ESTADO DO PARANÁ
POLÍCIA MILITAR
2º COMANDO REGIONAL DE POLÍCIA MILITAR
30º BATALHÃO DE POLÍCIA MILITAR

LAUDO DE SEGURANÇA EM ESTÁDIOS

Nome oficial do estádio: Estádio Municipal Jacy Scaff	
Apelido do estádio: Estádio do Café	
Endereço do estádio: Av. Henrique Mansano n.º 889, Jardim Alpes	
Cidade: Londrina	Cidade: Londrina
CEP: 86.075-000	CEP: 86.075-000
Site: felsport@londrina.pr.gov.br	Site: felsport@londrina.pr.gov.br
Modelo de negócio:	
Público (X)	Público (X)
Parceria Público-Privada (...)	
Cessionário:	
E-mail:	E-mail:
Gestora do estádio: Felipe Berger Prochet	
E-mail: felsport@londrina.pr.gov.br	E-mail: felsport@londrina.pr.gov.br
Cargo: Secretário de Esportes	
Clube(s) Usuários(s)	
Clube: Londrina Esporte Clube	Telefone: (43) 3372-9100
Site: www.londrinaesporteclube.com.br	E-mail: natalia.cotrim@londrinasaf.com.br Lucas.Magalhaes@londrinasaf.com.br

Figura 9 – Ponto Sensível na torcida visitante.

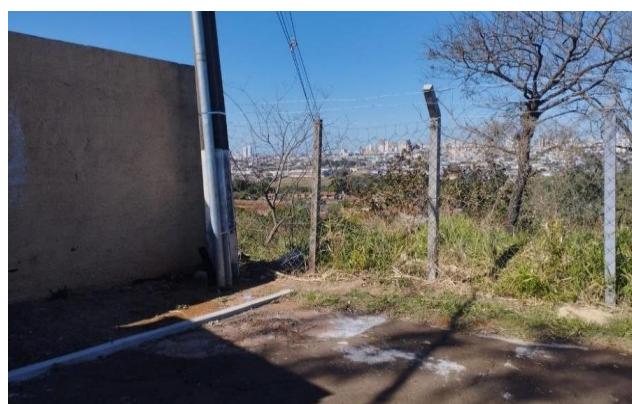
5.23. Existem pontos sensíveis onde possa ocorrer a entrada de objetos não autorizados no estádio? (armas, drogas, bebidas, alimentação, rojões, explosivos, etc.)

Em que pese seja um ponto sensível para entrada de materiais não autorizados, a presença de seguranças no local pode coibir tais problemas.
